# 建设项目环境影响报告表

项目名称: 大唐滑县枣村风电场 220 千伏升压站工程  
建设单位: 大唐河南清洁能源有限责任公司 (盖章)

编制单位: 北京百灵天地环保科技股份有限公司  
编制日期: 二〇一七年五月

## 大唐滑县枣村风电场 220 千伏升压站工程 环境影响报告表意见回答单

图2 大唐滑县枣村风电场 220kV 升压站工程卫星图

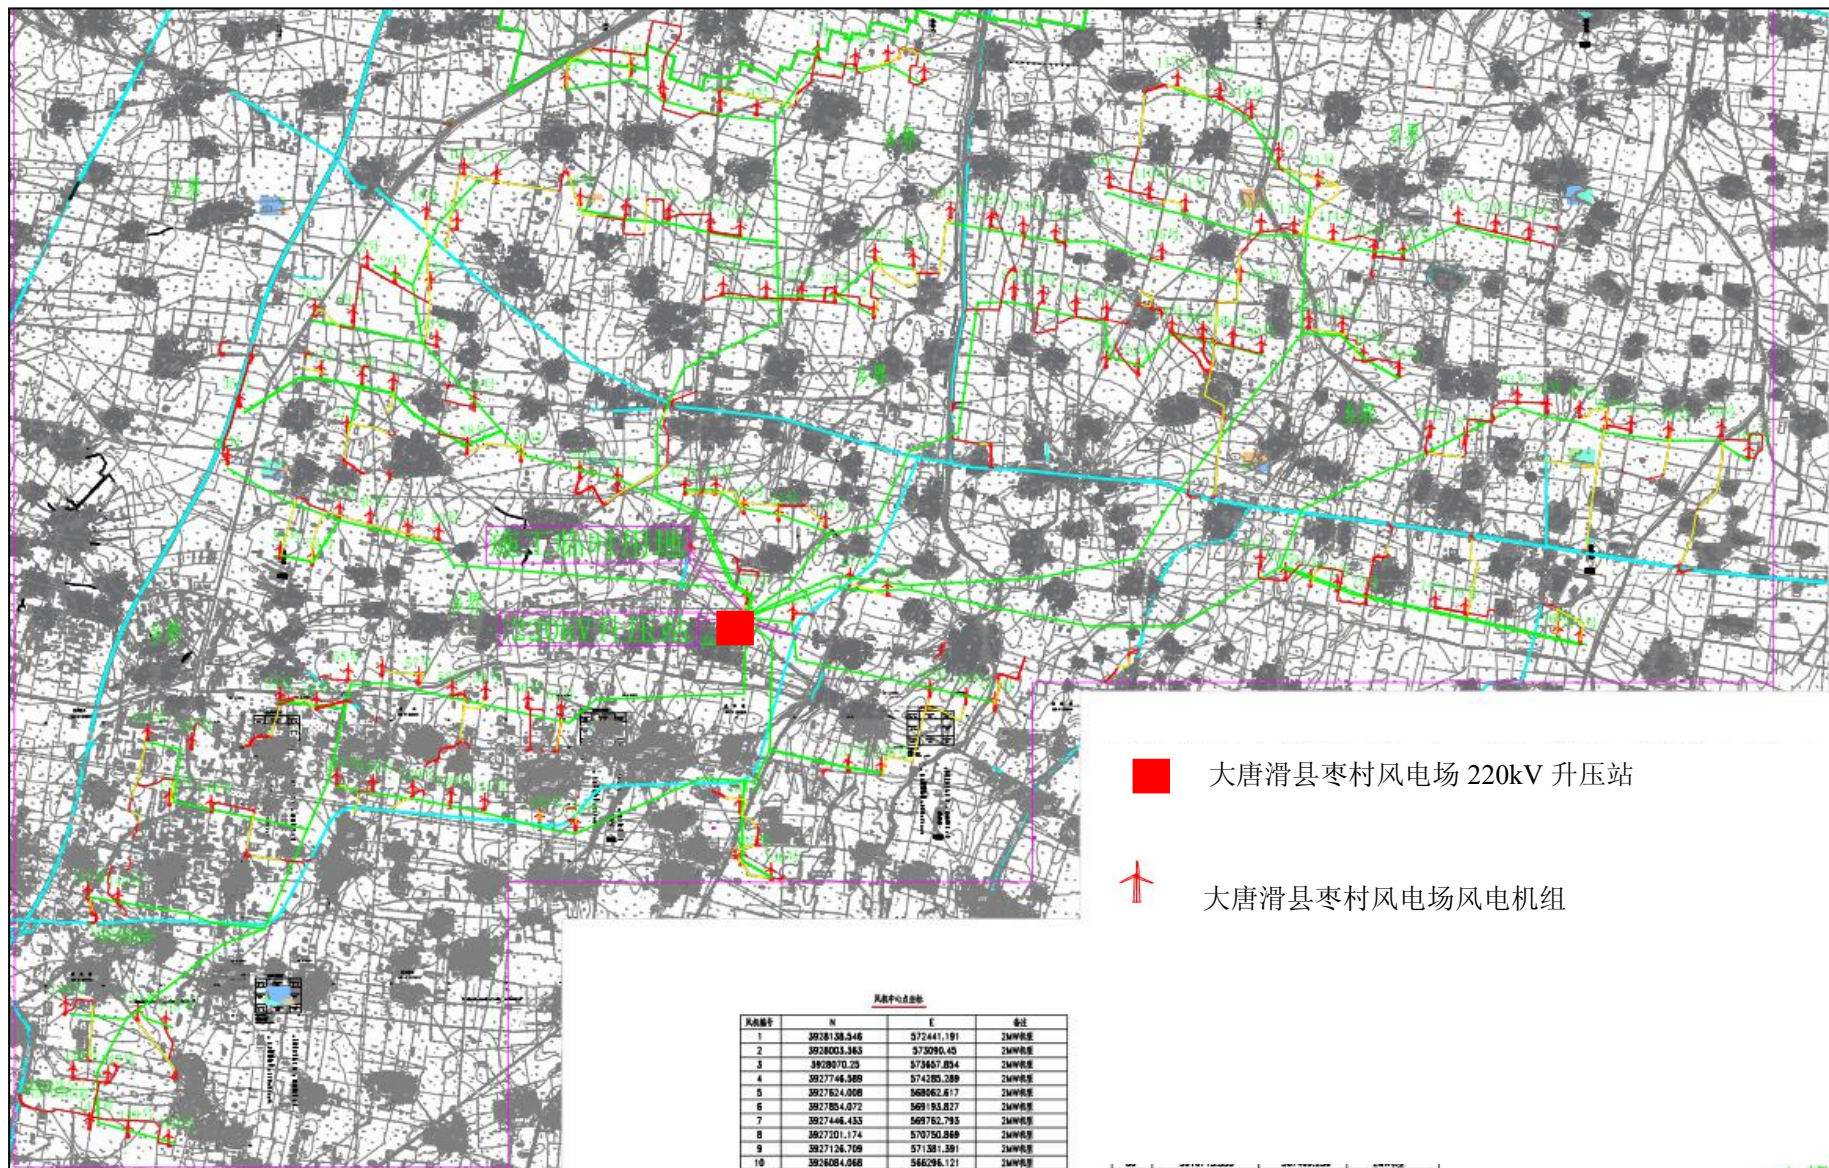
专家意见	修改内容
1、核实升压站站址、厂界声环境功能区划，完善厂界噪声预测等值线图。	根据意见及《声环境质量标准》核实本升压站所在功能区域为 1 类，详见 P19；完善厂界噪声预测分析及等值线图，详见 P34-35。
2、补充变电站电磁环境影响类比监测项目相关情况说明，完善类比监测数据分析。	根据意见已补充完善类比变电站相关情况，详见 P37。完善类比监测数据及断面选择原因及监测数据结果分析，详见 P39-40。
3、充实项目所在地环境现状资料，补充变电站站址、环境保护目标现状照片等附件。	补充完善本工程升压站所在区域卫星图描述，详见 P6。补充升压站与枣村风电场的位置关系图，详见 P7。增加对升压站四周情况的描述，详见 P22。补充升压站现场及附近村庄公告照片及调查，详见附件 7。
4、完善工程竣工环保验收一览表。	根据专家意见补充完善竣工环保验收一览表，详见 P43。
